## **Dodatek č. 2 ke Smlouvě o dílo**

### **Změnový list ZL/ 1**

*Změna provedení protlaku na stoce A*

**Akce: „Lásenice – dostavba kanalizace a ČOV“**

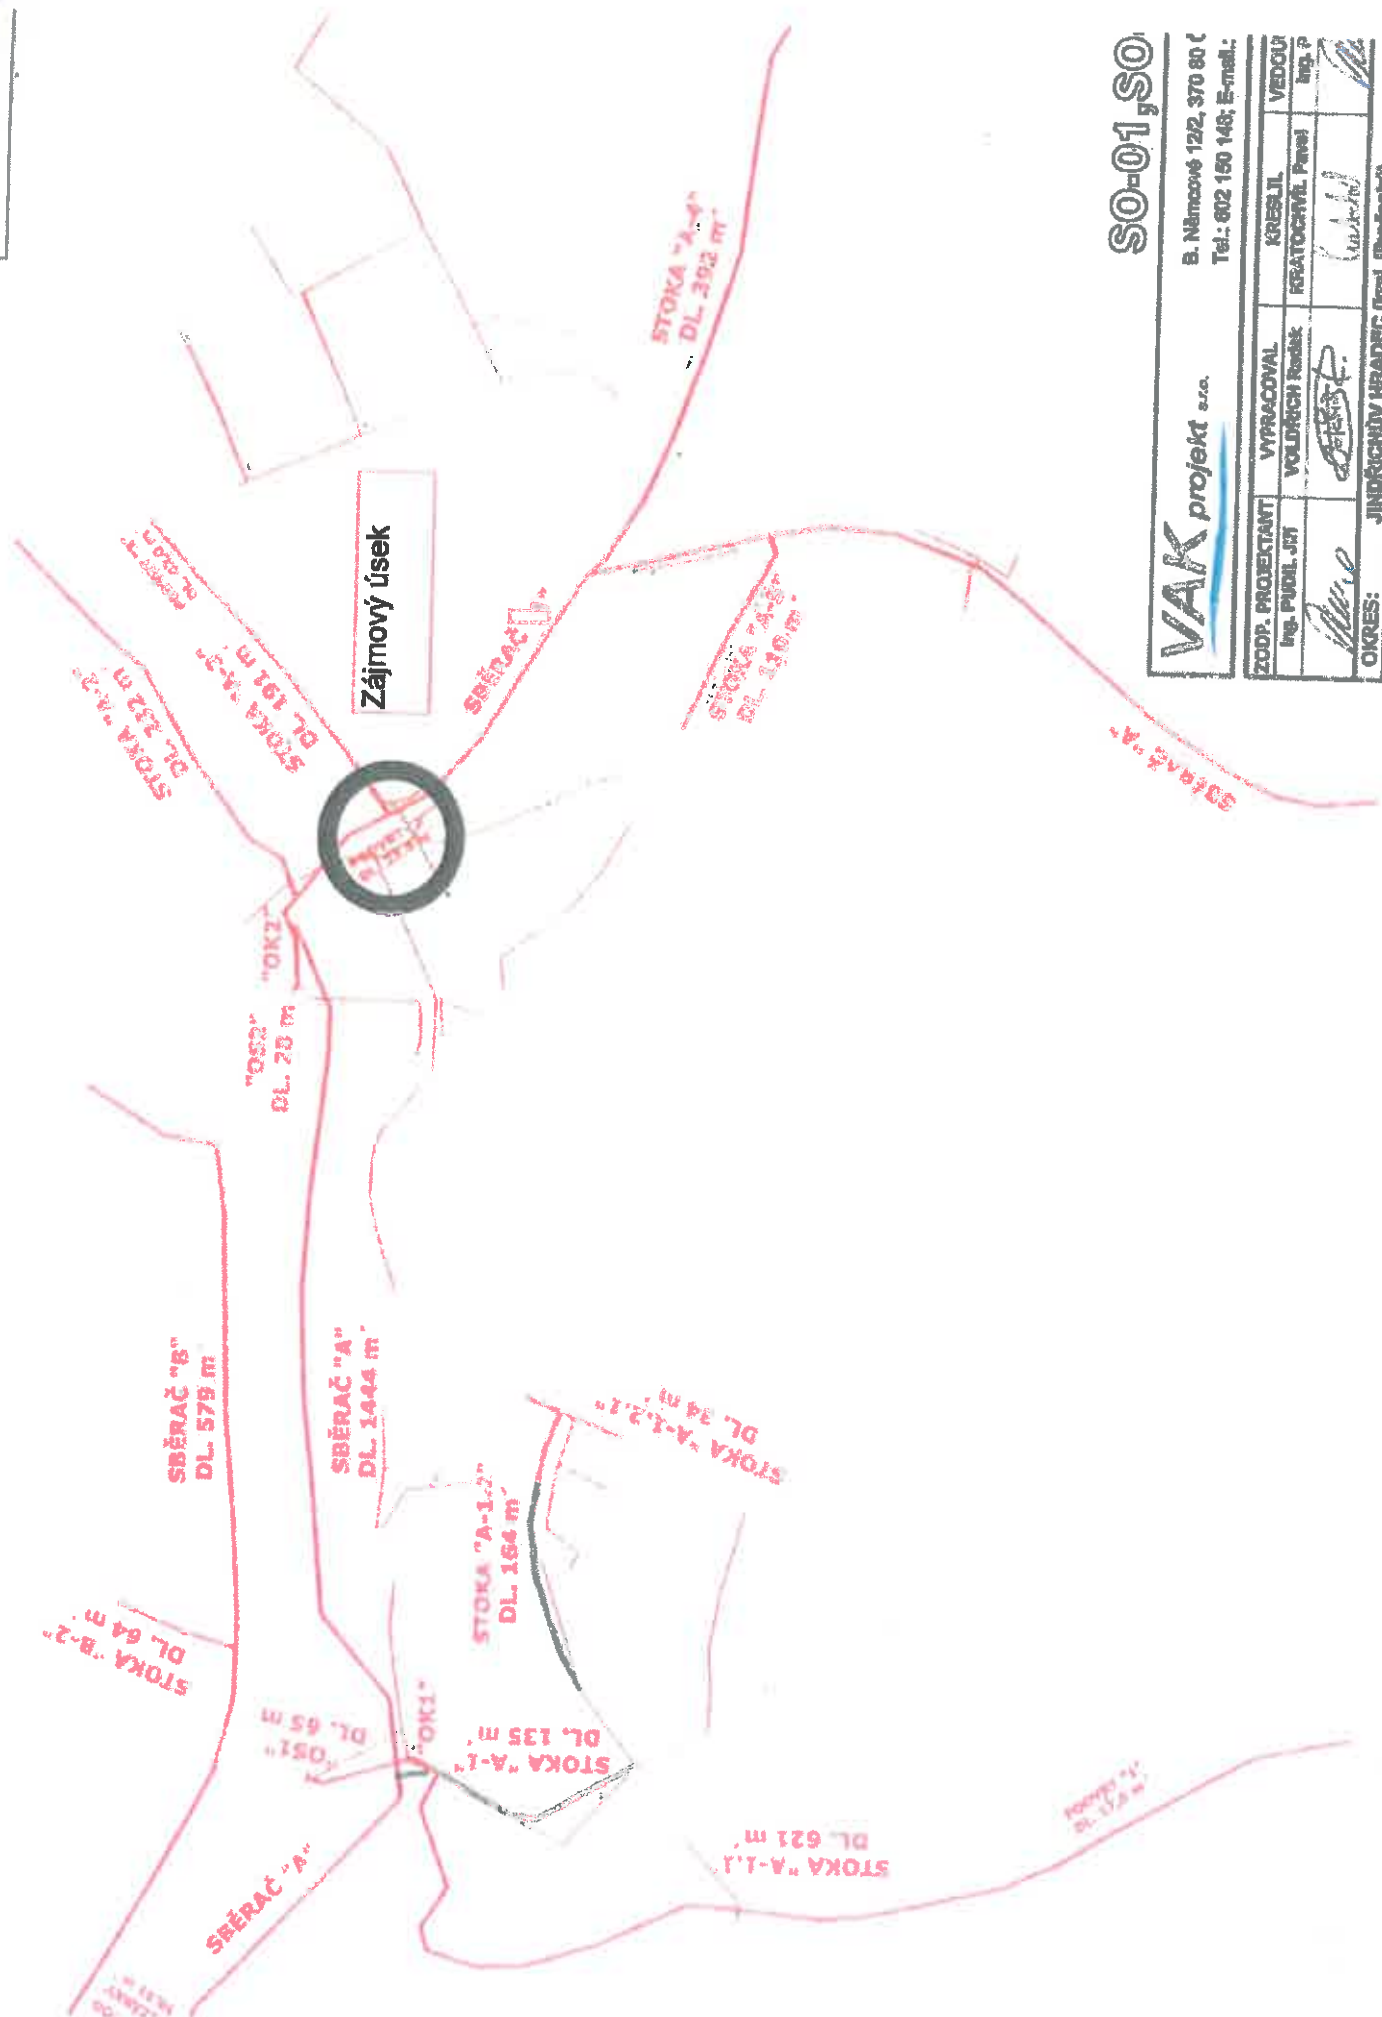
Část stoky „A“ v úseku ŠA-20 až ŠA-21 - dlouhém 22,99 m, je situována pod silnici třídy I/34, kde má být proveden podvrť z kameninových trub DN 500, určených pro ražení. Při vlastním provádění prací startovací jámy protlaku bylo zjištěno, že vhodnost výkopového materiálu neodpovídá realizační dokumentaci a výkopek v prováděné jámě je velmi kamenitého charakteru a při dokopávání dna jámy bylo nutné používat i strojního hydraulického kladiva k dosažení požadované nivelety. Tuto nečekanou změnu nešlo předpokládat v realizační dokumentaci. V současné situaci nelze navrženou kanalizaci provést způsobem uvedeným v realizační dokumentaci, a je pravděpodobné, že kamenitý masiv bude i pod komunikací. Jedná se o změnu, kterou nebylo možno na základě dostupných informací předvídat.

Ve výše uvedeném úseku musí být nejprve proveden protlak min. světlosti DN 800mm metodou hydraulického zatlačení ocelového ostění z provedené startovací jámy. Pod ochranou zatlačovaných ocelových trub budou prováděny práce ručním výrubem horniny s pomocí sbíjecích kladiv a hydraulických klínů. Třetina délky protlaku bude oceněna v I. stupni ražnosti, zbytek ve II. stupni ražnosti. Protlak jde pod komunikací ve větším spádu (4,002%), tudíž pevné skalní podloží bude ustupovat. Poté bude zavlečeno kameninové potrubí potřebného průměru. Mezikruží bude vyplněno – zafoukáno hubeným betonem.

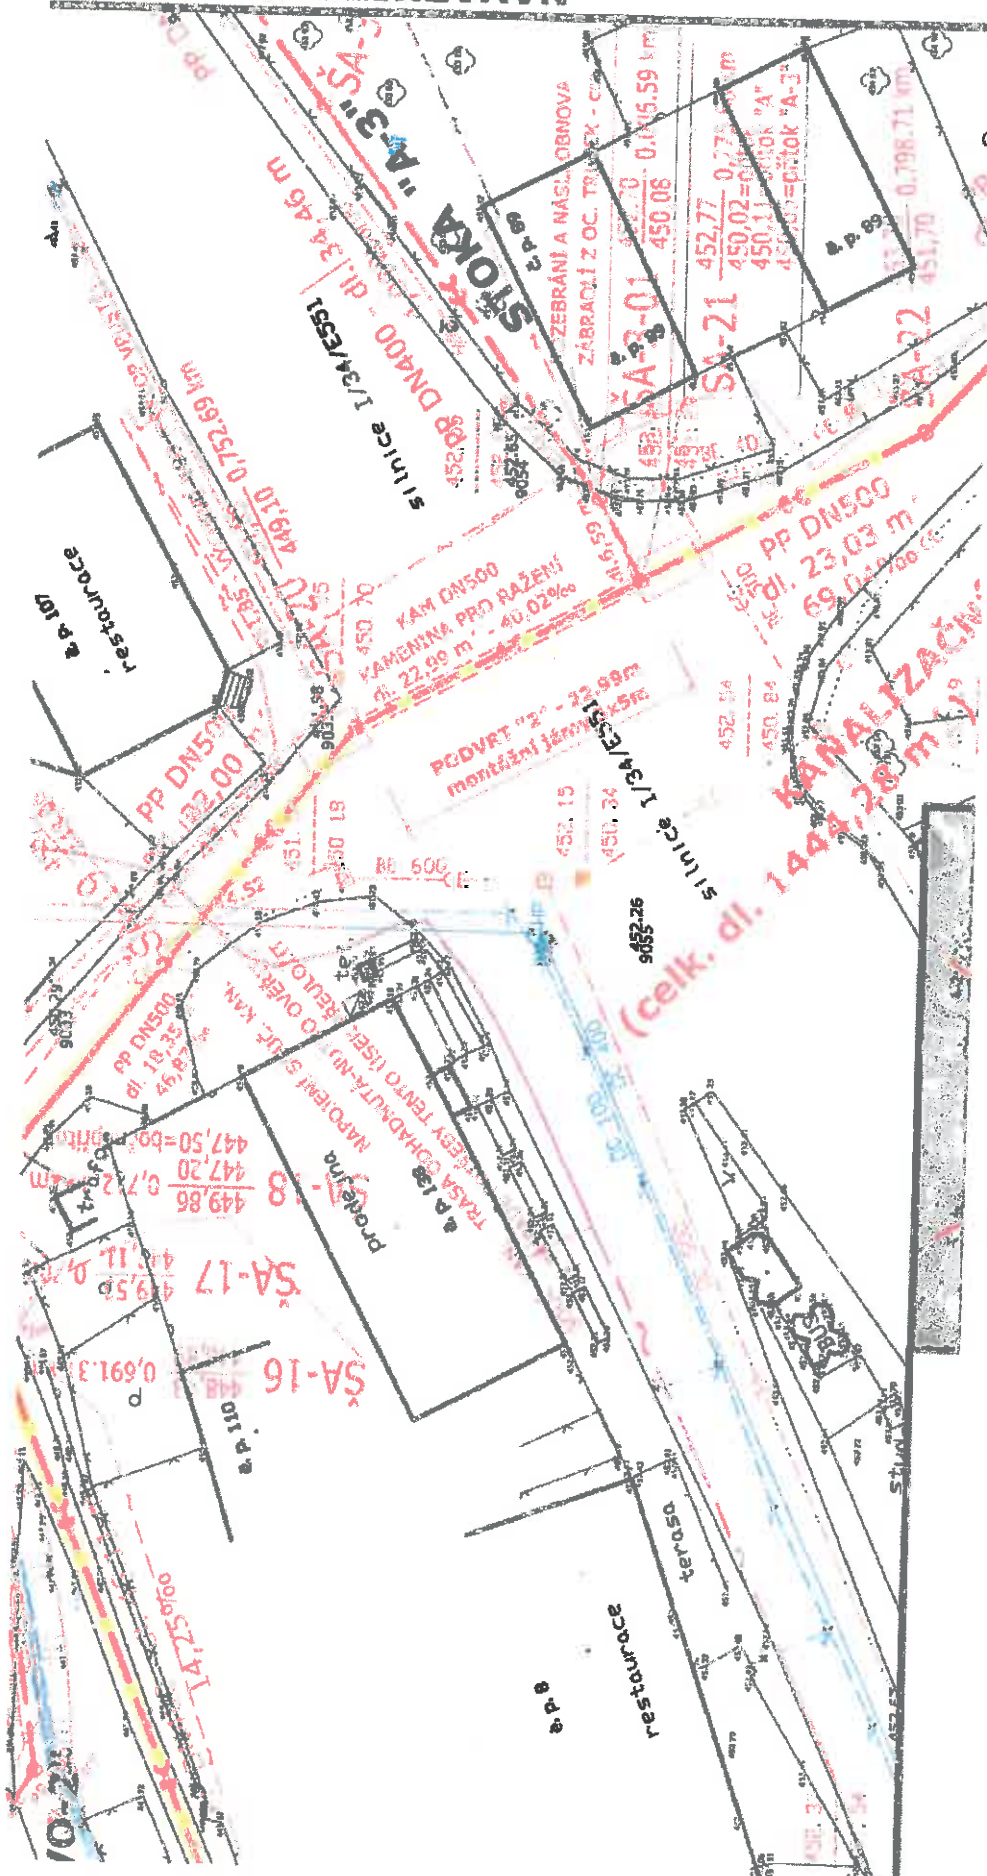
Na výše uvedené stavbě byla 2.11.2016 prováděna na stoce A mezi ŠA-20 a ŠA-21 startovací jáma protlaku pod komunikací I/34. Při průběžné kontrole tříd těžitelnosti při kopání jednotlivých kanalizačních stok byla v místě startovací jámy protlaku zastižena skalní hornina – slabě zvětřalý granit. Skalní masív byl zastižen na kótě cca 448,950 a od této úrovně muselo být kopáno strojně hydraulickým kladivem. V této výškové úrovni má být proveden protlak (bezvýkopová technologie) pod komunikací z kameninových trub pro ražení DN 500 v celkové délce 22,99 m. Je velmi pravděpodobné, že se bude skalní podloží nacházet v celé délce navrhovaného protlaku.

Nutno říci, že do tohoto prostředí skalních hornin nelze provést protlak projektovanou technologií. Ve výše uvedeném úseku musí být průchod pod komunikací proveden hornickým způsobem za pomoci ocelové chráničky min. světlosti DN 800. Práce budou prováděny pomocí hydraulického bouracího kladiva v čelbě chráničky. Prostor vně chráničky doporučuji následně zainjektovat, protože při provádění čelby budou nutně vznikat nadvýlomy. Následně bude zavlečeno kameninové potrubí a mezikruží vyplněno např. KOPOSem.
